LES ZONES HUMIDES, L'ARCONCE ET SES AFFLUENTS

LOCALISATION DU PROJET DE CP DANS LA FORET

Figure 21, page 26: Etude d'Impact – Etat Initial
Localisation des Zones Humides

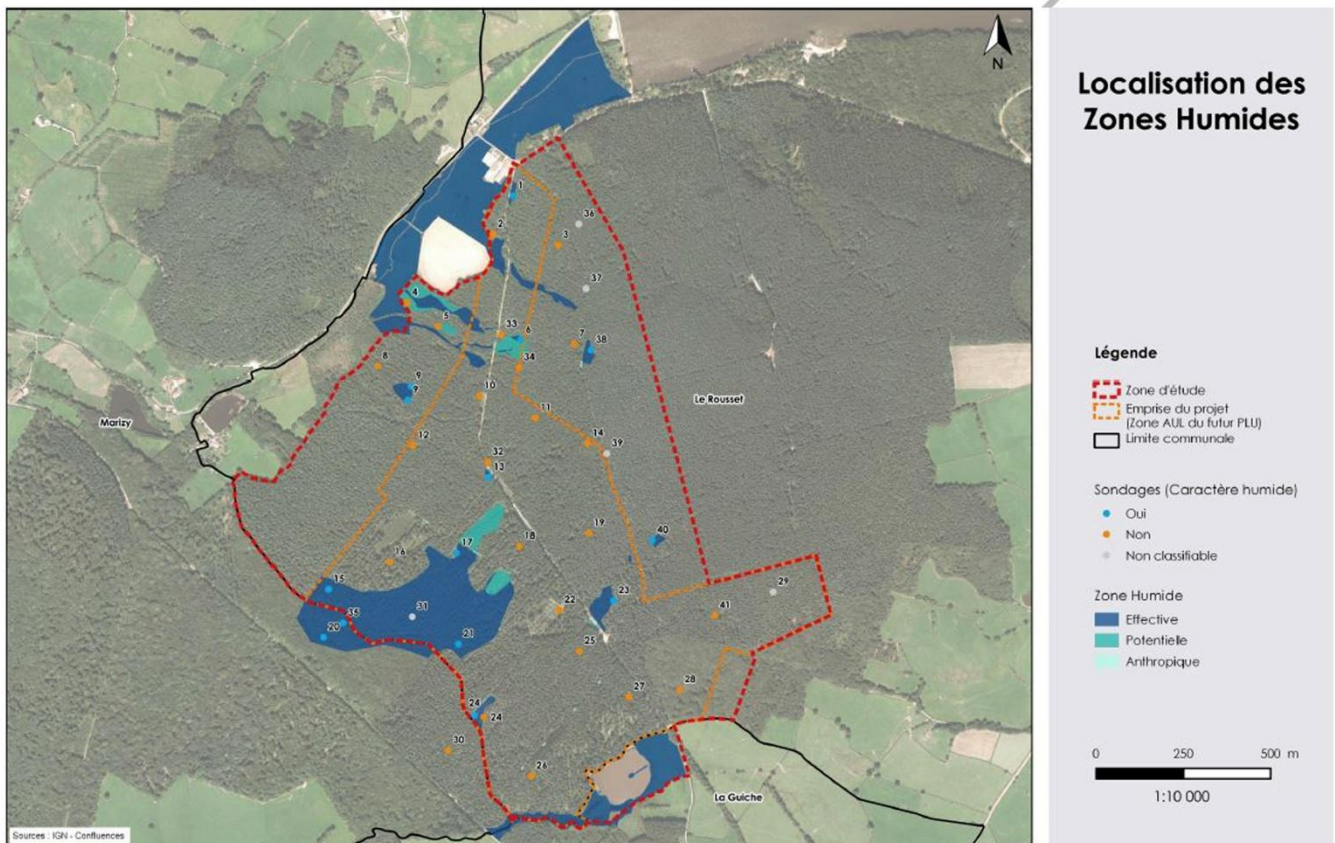
D'après les documents de l'étude de Confluences IC, la surface des zones humides effectives et potentielles représente au minimum 16% de la zone du projet (AUL). Elles sont pratiquement toutes situées sur le bassin versant de l'Arconce. D'autres études sont annoncées dans les documents de P&V mais aucune date n'est connue.

Figure 38, page 36. Etude d'Impact – Etat Initial Réseau Hydrographique Local.

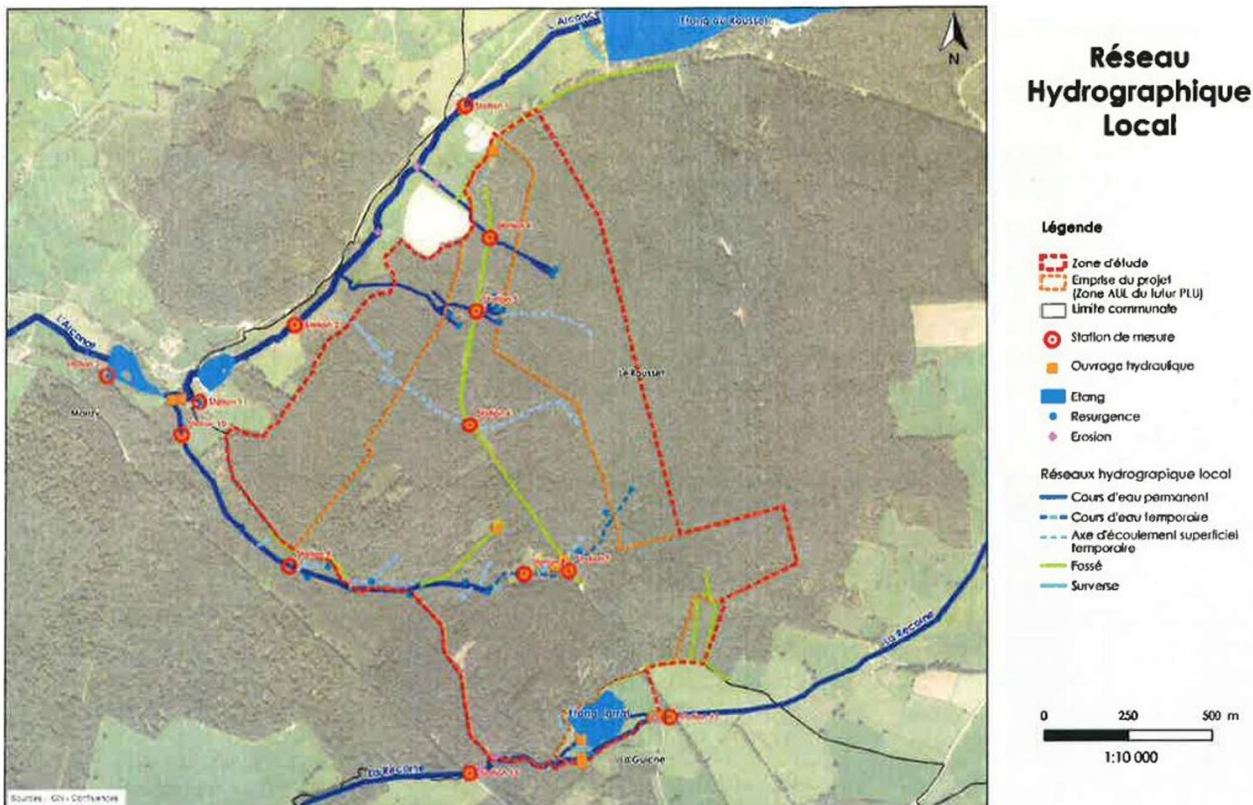
Le dernier plan de masse prévisionnel (en date du mois de juillet 2015) nous montre une surface importante de bâtiments et de parkings construits directement dans la zone de sources du ru de la Fontaine Chaude. Ce cours d'eau, considéré comme permanent, est un affluent direct de l'Arconce; cette zone de sources serait détruite.

"Un projet d'aménagement doit garantir que ce qui sera détérioré localement sera compensé à proximité, sans perte nette; c'est la loi". Dans ce cadre réglementaire, comment remplacer la zone de sources d'un cours d'eau naturel ?
